Asunto : Observaciones al Plan de Rehabilitación del Sitio Impactado S0105 por Actividades de Hidrocarburos de la Cuenca del Río Pastaza

INFORME TÉCNICO N° 1085 -2019-ANA-DCERH-AEIGA

ASUNTO : Informe de observaciones al Plan de Rehabilitación del Sitio Impactado S0105 por Actividades de Hidrocarburos de la Cuenca del Río Pastaza, presentada por la Dirección General de Asuntos Ambientales de Hidrocarburos (DGAAH) del Ministerio de Energía y Minas (MEM).

Figura 4. Vista panorámica de las características del entorno del sitio S0105

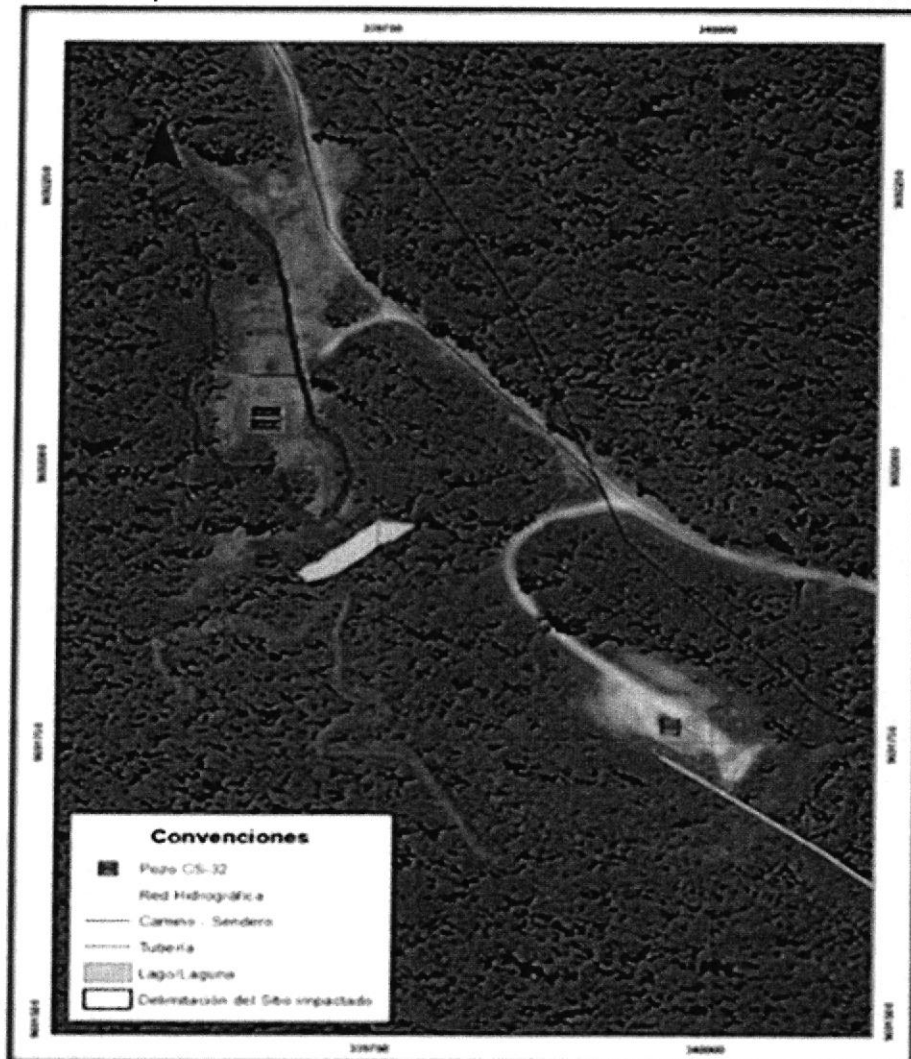
- 4.1. **Observación N° 01.** El ítem 2.2.3 "Hidrología", menciona que en el sitio S0105 (Botadero CS-32) se identificó dentro del área de potencial interés, que no existen cuerpos de agua como ríos, quebradas, arroyos, cochas, por lo tanto, no se realizó la caracterización de aguas superficiales en este sitio.

Al respecto, el documento PR del sitio S0105, muestra en la figura 3-1 "Panorámica de las características del entorno", del ítem 3.3 "Características del

entorno fuentes asociados...", un cuerpo de agua, como puede observarse en la figura 4.

En ese sentido, el titular debe sustentar la no evaluación de la cocha y/o realizar la caracterización del cuerpo de agua y los sedimentos, asimismo, debe establecer un programa de monitoreo durante el proceso de rehabilitación, como control preventivo de la contaminación y, un plan de monitoreo post ejecución de los procesos de rehabilitación, el cual debe incluir como mínimo, los contaminantes de preocupación del sitio impactado, además de pH, Conductividad, HTP, Metales totales.
